NFT-14P 型核燃料輸送物の核燃料輸送物設計承認申請に係るコメントへの回答について

本資料は NFT-14P 型核燃料輸送物の核燃料輸送物設計承認申請に関するヒアリングにて受けたコメント及びその回答をまとめたものである。

表1 NFT-14P 型核燃料輸送物の核燃料輸送物設計承認申請のヒアリングにて受けたコメント及び回答一覧

図1 ベント・水位調整バルブの累積照射量の評価範囲とふっ素ゴムの設置位置

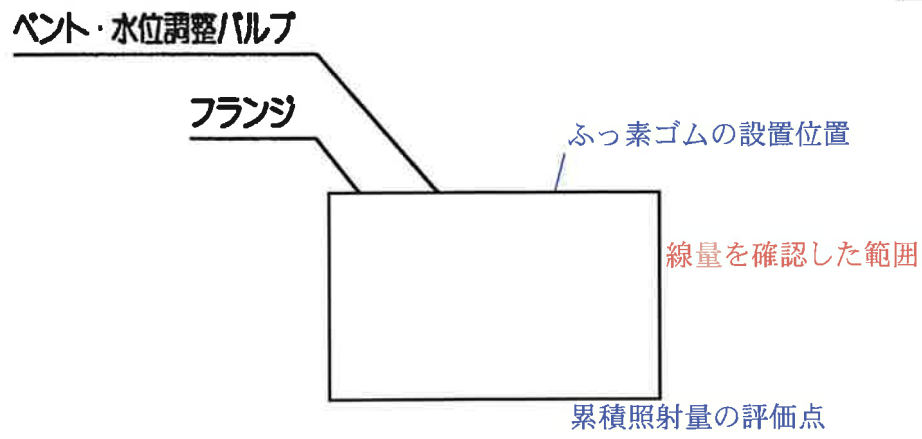
No.	該当箇所	ヒアリングでのコメント
1	(ロ)章 F	<p>【第1回ヒアリングコメント】</p> <p>ふっ素ゴムの累積照射量が評価期間1年で$2.0 \times 10^4 \text{Gy}$という値は、他部材の60年評価と比較しても直感的に大きい印象がある。また、ふっ素ゴムの基準値が$6 \times 10^4 \text{Gy}$(機械的特性の変化に伴う密封性能への影響)と設定されており、評価値と差が小さく安全マージンが小さいように見える。</p> <p>累積照射量の数値を再確認の上で、この評価の保守性について説明すること。</p> <p>【第2回ヒアリングコメント】</p> <p>累積照射量の算出方法について文章で明記すること。</p>

ふっ素ゴムの放射線照射による劣化の評価では、蓋部Oリング、水位調整用加圧バルブOリング、ベント・水位調整バルブOリング及びベントバルブOリングを対象として、下記に示す算出方法によりふっ素ゴムの累積照射量を評価し、最も累積照射量が高いベント・水位調整バルブOリングの評価結果を安全解析書へ記載している。なお、評価したふっ素ゴムの累積照射量の数値に間違いがないことを再確認した。

ふっ素ゴムの照射量評価では、ガンマ線については(ロ)章 D で算出したガンマ線束計算結果から図 1 に示すふっ素ゴムの設置領域より最大線束を抽出し、吸収線量率変換係数及び照射期間(1年)を乗ずることで算出した。中性子については、ふっ素ゴムはガンマ線と中性子の吸収線量の合算値が基準となるため(ロ)章 D で算出した中性子束より図 1 に示す領域の最大値に(ロ)章 D と同一の変換係数より算出した線量当量率を $Sv = \text{Gy}$ として吸収線量とし、照射期間(1年)を乗ずることで算出した。

- ・累積照射量の評価期間は、保守側に1年間の連続照射を考慮している。
- ・ふっ素ゴムの累積照射量の最大値とした評価点は、ベント・水位調整バルブのふっ素ゴムが設置されている位置を含む範囲の中で最大値となる位置であり、実際のふっ素ゴムの設置位置に対して保守的な累積照射量となっている。(図 1 参照)

図 4 落下試験体と NFT-14P 型輸送容器の構造

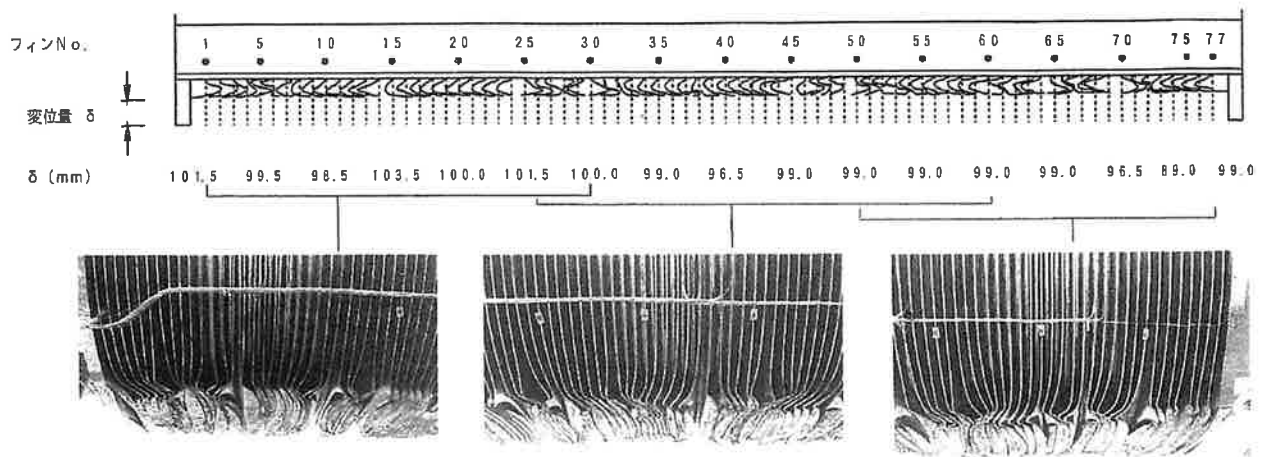
No.	該当箇所	ヒアリングでのコメント
10	(口) 章 A	<p>【第1回ヒアリングコメント】</p> <p>別型式をベースとした落下試験体を用いた試験をもって、フランジの剛性比や荷重比率を用いて NFT-14P 型の実証として妥当としているが、衝撃吸収する放熱フィンの長さの違いや本体胴部の構造上の違い(一体か多層)を考慮しても、この考え方が妥当であることについて補足説明すること。</p> <p>【第2回ヒアリングコメント】</p> <p>落下試験体と本輸送容器のフィンの高さや厚さの違いを踏まえた反力の説明等を追加し、本評価に係る説明の拡充を行うこと。</p>

ご指摘の通り、(口) 章 A. 10. 7 の傾斜落下試験に適用した落下試験体 (NFT-38B 型と同形状) と NFT-14P 型は、衝撃吸収するフィンの長さの違いや本体胴部の構造上の違いがあるものの、次ページ (図 4 参照) に示すように緩衝体からの蓋・フランジ部の荷重伝達経路が同じであること、また、フィンからの荷重の伝達経路が同じであることから、落下試験体を用いた試験を基に NFT-14P 型の評価を行うことは妥当と考える。なお、本体胴部はフィンからの荷重に対して十分な強度を有していることから、本体胴部の構造上の違いによる影響はない。

緩衝体に入力された荷重が輸送容器の蓋部又は底部に伝達される構造であることは、落下試験体と NFT-14P 型で同様である。また、密封境界を構成する蓋・フランジ部の構造は、リング状のフランジに蓋が嵌合する構造であり、落下試験体と NFT-14P 型で同様である。そのため、水平落下を含め傾斜落下時の緩衝体からの荷重は、フランジを通して、蓋の嵌合部から蓋に伝達することとなり、NFT-14P 型と落下試験体の荷重の伝達経路も同様である。

落下試験体の胴部は一体構造である一方で、NFT-14P 型の胴部は図 4 に示すように三重円筒構造となっている。

三重円筒構造である NFT-14P 型は、一体構造である落下試験体に比べて断面剛性(断面二次モーメント)及び断面積が [] 小さいものの、本体胴部が十分な強度を有していることは(ロ)章 A にて確認できており(表 3 参照)、落下時の挙動は一体構造である落下試験体と差異がなく同等の結果が得られる。

図 11 落下試験 I 後のフィン変形図

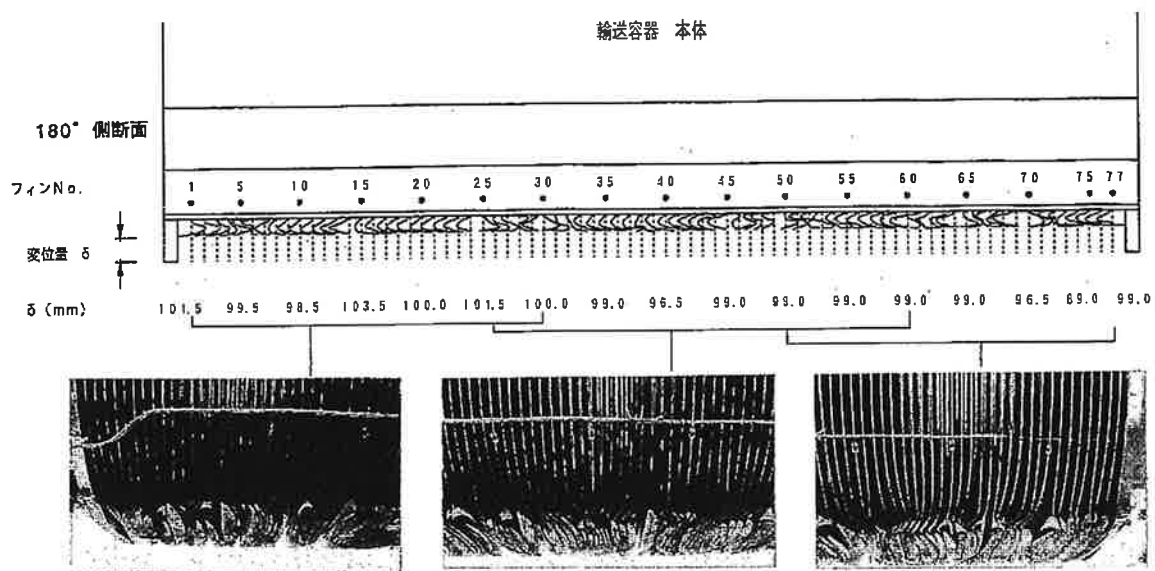
No.	該当箇所	ヒアリングでのコメント
20	(口) 章 B	【第 2 回ヒアリングコメント】 特別の試験条件の耐火試験の評価において放熱フィンの変形を考慮していないが、この妥当性について説明すること。

科学技術庁委託事業として電力中央研究所(以下「電中研」という。)実施の NFT-14P 型の実証試験⁶⁾において、落下試験によってフィンが変形した状態での耐火試験が行われており、各部温度が基準値を下回ること及び密封性能が損なわれることはないことが確認されている。また、フィンの変形を考慮していない輸送物の安全解析結果は試験結果と同等又は包含している。したがって、火災後も含めた最高温度評価について、フィンの変形を考慮しない輸送物の評価は妥当である。

自由落下試験として 0.3m 水平落下、落下試験 I として 9m 水平落下、落下試験 II として水平姿勢での 1m 高さからの軟鋼棒上落下(容器中央部)を経た NFT-14P 型輸送物を用いて耐火試験を行った。落下試験 I 後のフィンの変形図を図 11 に示す。
